**Stellungnahmen der Öffentlichkeit gemäß § 3 (1) BauGB außerhalb der Diskussionsveranstaltung vom 16.02.2017**

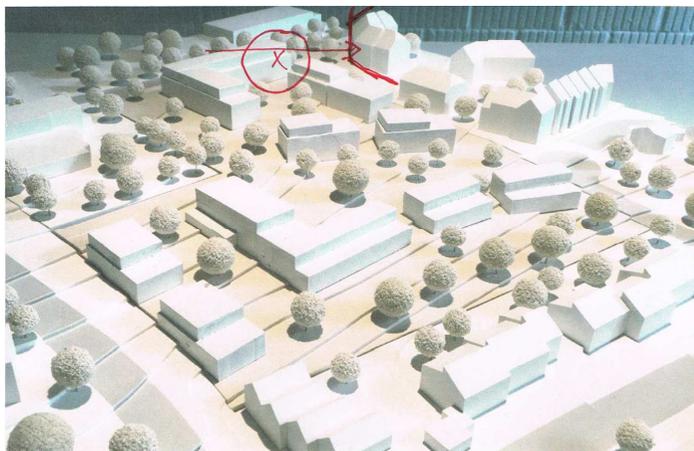
3	Eingabe 3	<p>06.03.2017</p> <p>Guten Morgen Herr Sangermann, gerne möchte ich Ihnen meine damalige Anregung zum Bürgerhausareal in Erinnerung bringen.</p> <p>Ich hatte vorgeschlagen, die mehrgeschossige Randbebauung an der Düsselberger Straße in unmittelbarer Nachbarschaft zur bestehenden Bebauung mehr an der dortigen abgewinkelten Randbebauung zu orientieren. Das "Tor" zum Neubaugebiet mit der platzartigen Öffnung davor war damals im Rahmen des städtebaulichen Wettbewerbs ein markanter Punkt.</p> <p>Diesen sollte man nicht durch die so weit vorrückende Neubebauung verdecken, etwas mehr Distanz oder ebenfalls</p>	<p><b>Der Anregung wird nicht gefolgt:</b>  Das zur Düsselberger Straße abgewinkelte „Tor“ zum Baugebiet Düsselberg wird durch das beschriebene Mehrfamilienwohngebäude gebildet, welches „stadttorartig“ auf einem rechtwinklig zum Gebäude hinführenden Weg durchquert werden muss. Die Zuwegung verläuft zunächst parallel zur Düsselberger Straße, um dann im 45°-Winkel in das Baugebiet hinein abzuknicken. Mit dieser städtebaulichen Konzeption wird die attraktive Wegebeziehung: <i>Zentrum / Bahnhof</i> ↔ <i>Grünzug Düsselberg / historisches Dorf</i> in das Baugebiet Düsselberg eingebunden.</p>

schräg abgewinkelte Baufluchten täten der Situation gut und würden mehr Respekt vor der Altbebauung zeigen.

Im Modellfoto habe ich dargestellt, was ich meine. Vielleicht können Sie diesen Aspekt bei der weiteren Bebauungsplanung und in den Investorengesprächen noch berücksichtigen. Vielen Dank!

Die gleiche Wegebeziehung ist auch Entwurfsgrundlage für das Bürgerhausareal: hier wird die fußläufige Erschließung aus Richtung Zentrum / Bahnhof um das Gelände der IKK herum auf den Quartiersplatz und weiter in Richtung Grünzug geführt. Aus Sicht der Verwaltung ist eine spiegelsymmetrisch abgewinkelte Kontur des Bürgerhausareals, wie angeregt, aus einem grundsätzlichen Harmonieempfinden heraus nachvollziehbar, jedoch unter städtebaulichen Aspekten insgesamt eher nachteilig.

- gespiegelte Eingangssituation:  
Hierbei müsste die öffentliche Wegeföhrung den Innenhof des WA<sub>1</sub>-Gebiets durchqueren (welcher hierfür nicht vorgesehen ist), fände darüber hinaus im Inneren des Quartiers keine sinnvolle Fortsetzung.

- Spiegelung ohne Funktion als Quartierseingang:  
Auch kann eine bloße Spiegelung der abgewinkelten Bauform nicht überzeugen, da der so gebildete „Platz“ weitgehend funktionslos, unattraktiv und ohne Aufenthaltsqualität bliebe: an seiner Südseite begrenzt von der Düsseldorfberger Straße und von Gewerbegebäuden, geprägt von einer Tiefgaragenausfahrt und von Verkehrsflächen. Die Bauformen leiten nicht auf ein attraktives Zentrum hin, sondern auf einen nüchternen, weitgehend bezugslosen Gebäudegiebel. Die Trichterform des „Platzes“ verstärkt zudem den Verkehrslärm der Straße.

- Abrücken der Bebauung:  
Auch ein weiteres Abrücken ohne Änderung der städtebaulichen Kontur ist schwer zu rechtfertigen, da bereits ein Abstand von 20 – 34 m zum Bürgerhausareal besteht und somit wertvolles Flächenpotential zu Gunsten einer zweifelhaften optischen Wirkung verschenkt werden würde.

Diese Zusammenhänge haben offensichtlich auch die Studierenden des Entwurfsworkshops so erkannt und dem entsprechend in allen 6 qualifizierten Arbeiten an dieser Position mit einer orthogonalen Ausformung des Quartiers reagiert, also der Ausnutzung des vorhandenen Flächenpotentials den Vorrang gegeben. Ebenso hat das Büro *WoltersPartner* bei der Erstellung des städtebaulichen Konzepts hier keinen Änderungsbedarf gesehen.
